工程变更申请书 (ECR)

变更申请时间	2024/10/23	车型代号	H6	变更申请输入文件	
客户名称	戴姆勒	提出人	<input type="checkbox"/> 客户 <input checked="" type="checkbox"/> 公司 <input type="checkbox"/> 供应商	ECR编号	ECR0010925
总成名称				总成件号	
零/部件名称	外绞架固定块、内绞架固定块		零/部件件号:	SHT0010202、SHT0010203	
项目阶段	<input type="checkbox"/> PCT 阶段 <input type="checkbox"/> ED 阶段 <input type="checkbox"/> ET 阶段 <input type="checkbox"/> PT 阶段 <input checked="" type="checkbox"/> SOP 阶段	变更零件类型		<input checked="" type="checkbox"/> 自制件 <input checked="" type="checkbox"/> 采购件 <input type="checkbox"/> 外协件	
更改类型	<input checked="" type="checkbox"/> 设计 <input type="checkbox"/> 工艺 <input type="checkbox"/> 模具 <input type="checkbox"/> 夹具 <input type="checkbox"/> 检具 <input type="checkbox"/> 试验\检测方法 <input type="checkbox"/> 原材料 <input type="checkbox"/> 重要二次配套 <input type="checkbox"/> 其他:				
更改原因	<input checked="" type="checkbox"/> 改进措施 <input type="checkbox"/> 预防措施 <input type="checkbox"/> VA/VE <input type="checkbox"/> 客户要求 <input type="checkbox"/> 其它		是否需提交客户批准	<input type="checkbox"/> 是 <input checked="" type="checkbox"/> 否 <input type="checkbox"/> N/A

原因分析验证报告

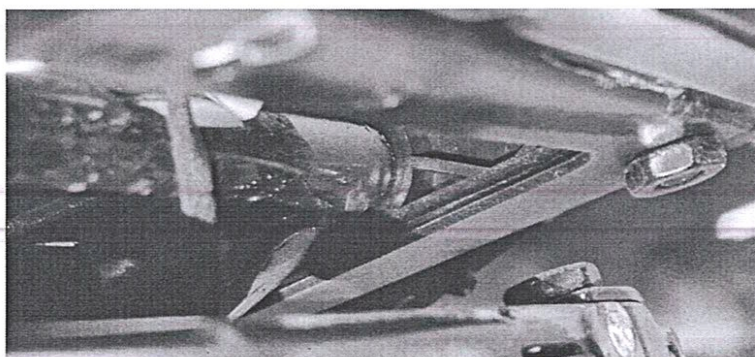
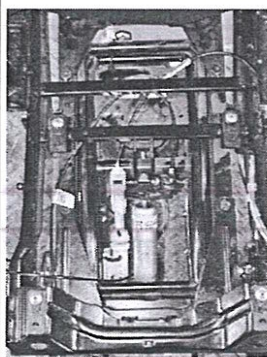
问题现状	客户售后市场发现座椅存在异响问题
------	------------------

真因分析	<p>异响位置：绞架固定块与绞架后转轴转动过程异响</p>  
------	--

真因确认（验证问题再现）	<p>2024.6 客户售后市场座椅发现异响问题 经排查故障座椅发现绞架固定块与绞架在坐垫上下运动时发出的异响 绞架固定块与绞架连接处注入缝纫机油，异响消除</p>
--------------	--

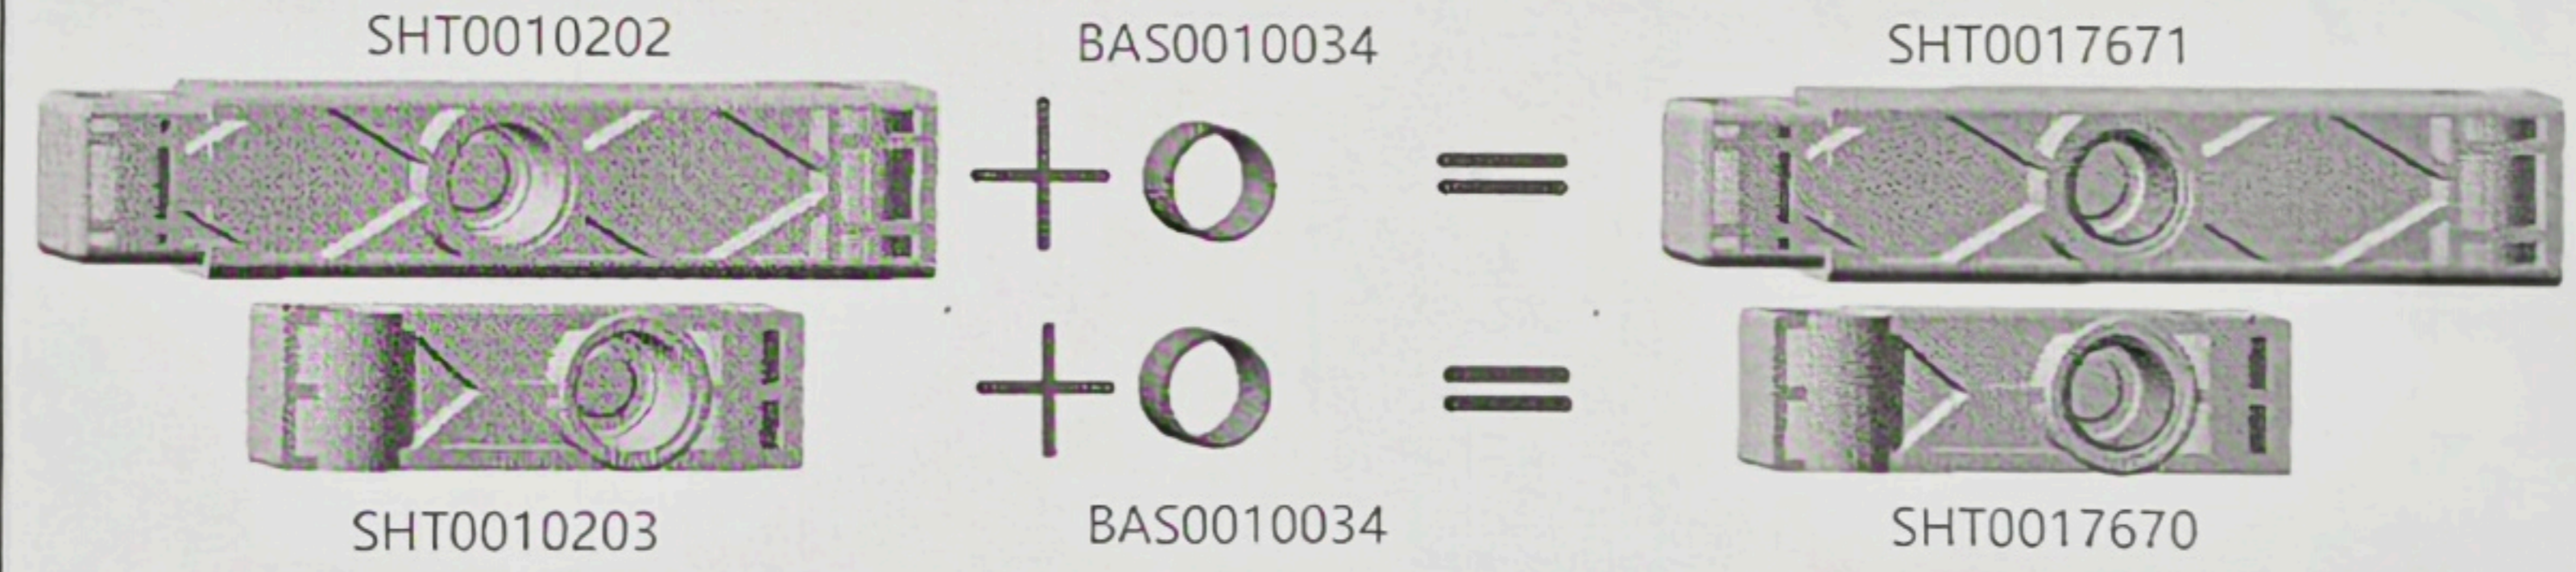
永久对策

绞架固定块孔里面增加绞架后轴衬套，防止异响

六自由度振动耐久验证100h无异响，Z向耐久200万次无异响
